Município de Capanema - PR
Secretaria de Planejamento e Gestão de Projetos

PARECER TÉCNICO

Tendo em vista o que preceitua o contrato nº 273/2021, assinado com esta municipalidade, para **CONTRATAÇÃO DE EMPRESA ESPECIALIZADA NA EXECUÇÃO DE PAVIMENTAÇÃO POLIÉDRICA COM PEDRAS IRREGULARES E DRENAGEM PLUVIAL NAS RUAS TERRITÓRIO DO ACRE, OTÁVIO FRANCISCO DE MATTOS E PROLONGAMENTO ATÉ A ESTRADA RURAL DA COMUNIDADE DE TRES ANGICOS - EM ATENDIMENTO AO TAC - M.PÚBLICO/CASTILHO-AUTOS 000134929.2003.8.16.0061 - CTA 71051-7**; sob o regime de empreitada por preço global, tipo menor preço, em consonância com os projetos, especificações técnicas e demais peças e documentos referentes a licitação Tomada de Preços 09/2021.

Foto 02

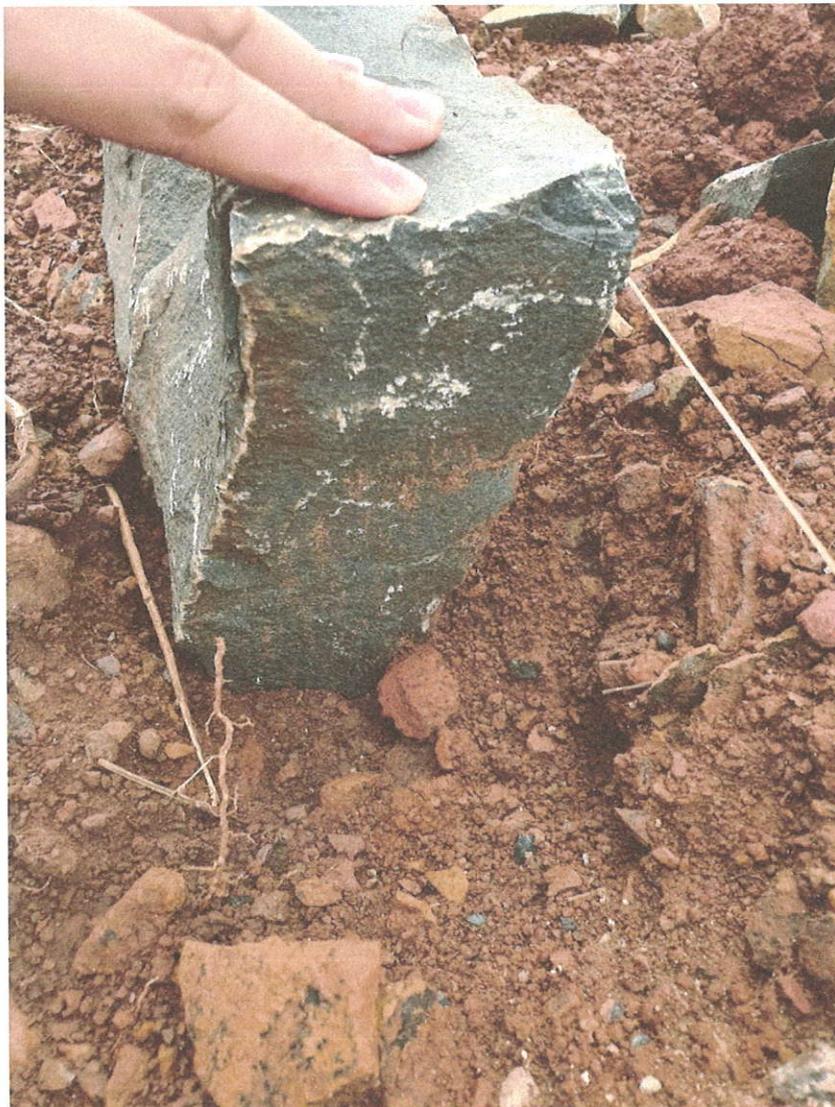
- Cordão de Pedra: Pedras fora de padrão. Seguindo o manual técnico de execução de pavimentação poliédrica podemos observar que a pedra não contém as dimensões mínimas, 0,12 m de largura, 0,45 de comprimento e 0,35 de altura. Pelo serviço ser medido em metro linear, é possível aceitar pedras mais curtas, mas respeitando um mínimo de 3 pedras por metro, ou seja, um mínimo de 0,33 m de comprimento, porém muitas pedras não se enquadram nem nessa medida. Outro detalhe fundamental não respeitado foi a altura da pedra, a altura mínima de 0,35 m é necessária, pois como o cordão de pedra deve ser assentado em valas com

profundidade mínima de 0,20m, os 0,15 restantes tem a função de travamento e coincidiria com a altura da piso da pavimentação. E pela pedra não apresentar a altura mínima, podemos observar pelas fotos que os cordões foram assentados na altura do subleito e não foram enterrados, descaracterizando sua função de travamento do calçamento.

- Colchão de Argila: Deve ser aplicado um colchão de argila com espessura mínima de 0,15 m e foi constatado *in loco* espessuras de até 0,05m. Demonstrando a aplicação material muito menor do que o estipulado em orçamento e fora dos padrões.
- Compactação: Não foi constatado nenhum serviço de compactação. Ressalto que a compactação do calçamento sem o travamento correto pelo cordão de pedra e a contenção lateral com 1 metro de largura, invalidaria o serviço.
- Contenção Lateral: Serviço feito com solo local, ele é um aterro na altura do cordão de pedra e com 1 m de largura por toda a extensão da via.
- Assentamento de Pedras: Por não haver o serviço de compactação, não foi possível averiguar a qualidade do serviço. Apenas após a compactação será avaliado espessuras de rejunte, tamanho de pedras mínimas por m² e outras características um uma execução de qualidade.

- Drenagem: no trecho executado possui serviços de drenagem pluvial a serem executados e não foram constatados nenhum dispositivo de drenagem previstos em projeto.

Sendo, assim não foi possível fazer medição pois não foi entregue nenhum metro de trecho executado, assim como deve ser corrigidos todos os problemas encontrados. A obra se encontra em atraso com o cronograma, não serão aceitos aditivos de prazo sem argumentos que justifiquem tais atrasos. Vale ressaltar que é obrigatório o acompanhamento da obra por um responsável técnico para evitar erros na execução como os que foram encontrados.
